**Věc: Rekonstrukce žst. Vlkov u Tišnova**

Vysvětlení/ změna/ doplnění zadávací dokumentace č. 3  
ve smyslu § 98 a § 99 zákona č. 134/2016 Sb., o zadávání veřejných zakázek, ve znění  
pozdějších předpisů (dále jen „ZZVZ“)

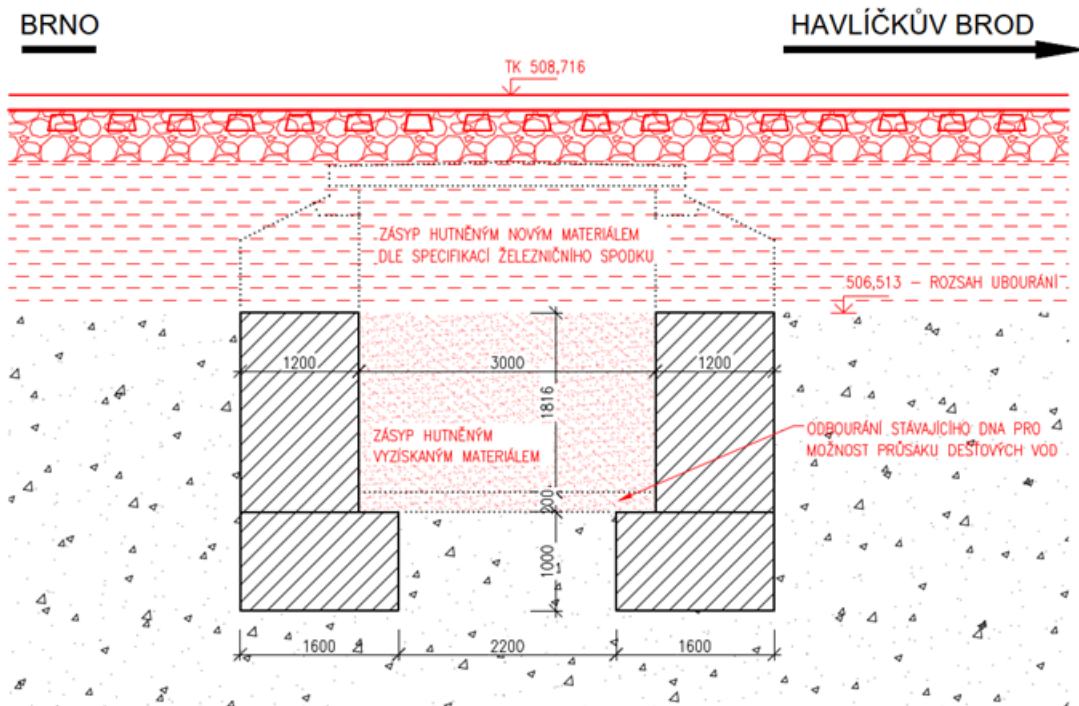
SO 01-11-02

Pol. č. 2 ZÁSYP JAM A RÝH ZEMINOU SE ZHUTNĚNÍM – jedná se o zásyp novým/nakupovaným materiálem?

Pol. č. 18 ZÁSYP JAM A RÝH ZE ZEMIN NEPROPUSTNÝCH – jedná se o zásyp novým/nakupovaným materiálem?

Pol. č. 19 VÝPLŇ ZE ZEMIN BEZ ZHUTNĚNÍ (v pozn. Uvedeno „nenamrzavý materiál“) – jedná se o výplň novým/nakupovaným materiálem?

Výkaz výměr k SO 01-11-02 obsahuje pouze 12 položek, tudíž pol. č. 18 a 19 neexistují.

Pol. č.2 (17411 ZÁSYP JAM A RÝH ZEMINOU SE ZHUTNĚNÍM) – jedná se o výplň prostoru bývalého podchodu od podlahy po horní úroveň ubouraných opěr z **vyzískaného materiálu** viz řez – uvedeno v příloze PD 2.302 Nový stav – podélný řez tubus
